Projeto de Longo Prazo da Samarco
Pilhas PDER M e C - Alguns Aspectos Hidrológicos e Construtivos

1	Acrescentado o Anexo 4. Complementados os Anexos 1 e 3	04/02/2026	ECC	-	JCG
0	PRIMEIRA EMISSÃO	01º /02/2026	ECC	-	JCG
Rev.	Descrição	Data	Elaborado	Verificado 1	Verificado 2
PROJETO/ÁREA	TEMA/SÍTIO	CLASSIFICAÇÃO			REV.
EVENTOS EXTREMOS	ÁREAS DE MINERAÇÃO	EE-AM-NT-13			1
GRUPO	SETOR	DENOMINAÇÃO			FOLHA
COMITÊ TÉCNICO	ENGENHARIA	Projeto de Longo Prazo da Samarco Pilhas PDER M e C - Alguns Aspectos Hidrológicos e Construtivos			1/106

Esta Nota Técnica (FPSF-NT-13-2026) realiza uma análise crítica dos principais critérios hidrológicos, hidráulicos, geotécnicos e construtivos propostos para as Pilhas de Disposição de Estéreis e Rejeitos (PDER M e PDER C) do Projeto de Longo Prazo da Samarco no Complexo Germano (MG). O estudo, conduzido pelo Instituto Fórum Permanente São Francisco (FPSF), confronta os parâmetros e metodologias descritos no Estudo de Impacto Ambiental (EIA) de 2022 com as melhores práticas da engenharia nacional e internacional, as normas técnicas vigentes (em especial a recém-publicada ABNT NBR 13028-3:2025) e o imperativo de considerar os efeitos das mudanças climática

INSERÇÃO 7-581 - Diagramação da drenagem superficial da PDER M - Fase 2

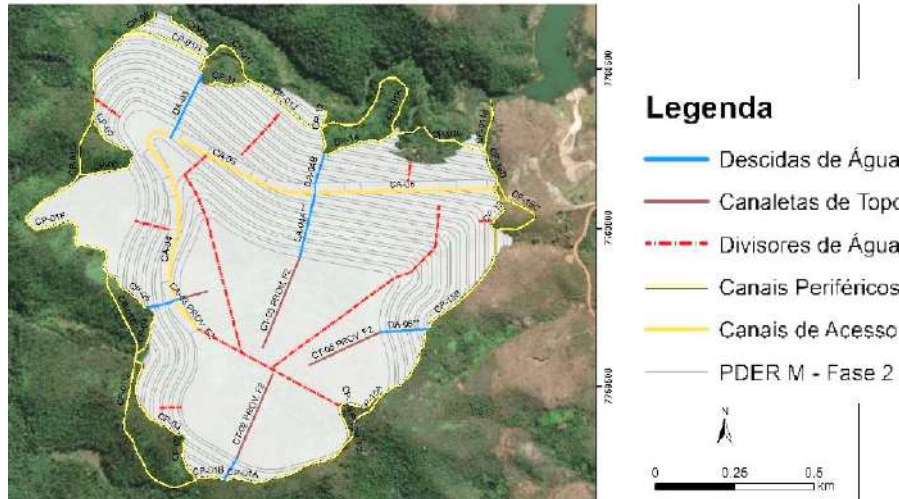
Para entender a lógica do dimensionamento dos dispositivos de drenagem, é importante compreender a anatomia da drenagem de uma pilha. Uma pilha de estéreis ou de rejeitos em geral tem a forma de uma pirâmide achatada, com camadas (bermas) e um sistema de estradas para máquinas e caminhões. A figura a seguir, adaptada do EIA, ilustra os dispositivos previstos para a Fase 2 da PDER M:

INSERÇÃO 7-136 - Faixa granulométrica típica do estéril a ser depositado em Mirandinha. Fonte: BVP (01/2018)

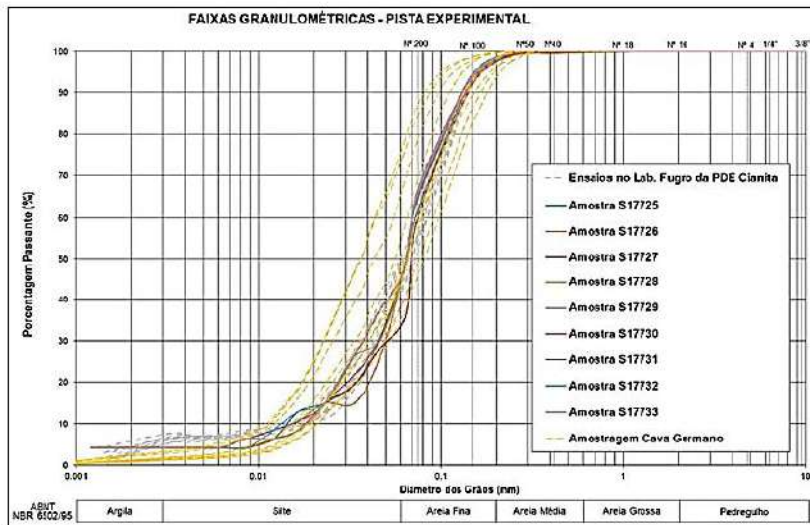
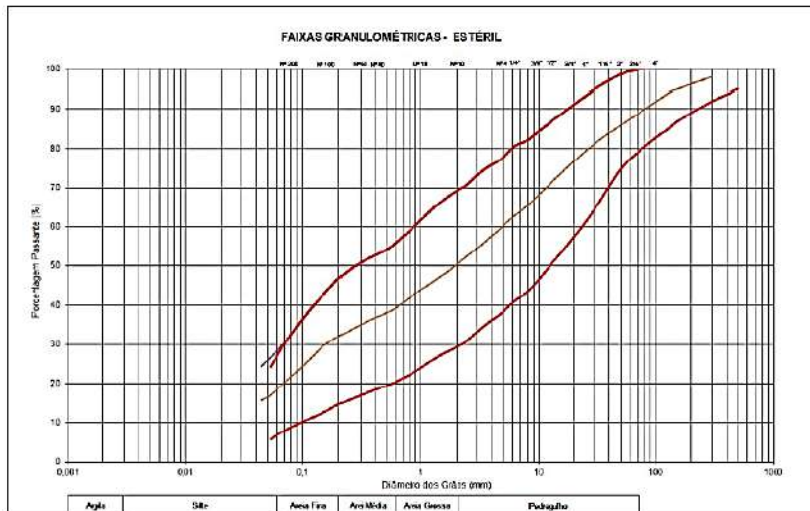
Ao se descarregar o estéril nos taludes, os blocos maiores (200-500 mm) tendem a rolar para a base e para as extremidades, enquanto os finos ficam no topo ou em alturas médias. Isso cria zonas de "ninhos de pedras" (*nesting*) na interface direta com o rejeito. Nessas janelas segregadas, o critério de filtro é violado. A água da chuva que percola pelo envelope de estéril encontrará um "caminho preferencial" e arrastará o rejeito arenoso para dentro desses vazios (erosão interna), podendo gerar recalques diferenciados e instabilidades no envelope. **Esse risco deve ser cuidadosamente avaliado, o que poderá resultar em necessidade de alteração significativa do conceito do projeto apresentado no EIA.**

Por outro lado, o gráfico da Inserção 7-136 mostra que o estéril poderá ter até 40% de finos (passante em 0,1 mm). um material com tantos finos, se compactado, terá uma permeabilidade baixa, possivelmente próxima à do próprio rejeito, o que contradiz a função de um envelope que deveria ser "drenante". Se o estéril não for mais permeável que o rejeito, ele pode aprisionar a linha freática dentro da pilha, aumentando a poropressão no núcleo de rejeito, o que é prejudicial à estabilidade. **Dessa forma, o material estéril a ser utilizado como envelope da PDER M pode ser considerado operacionalmente perigoso devido ao alto potencial de segregação e baixa permeabilidade dos seus finos.**
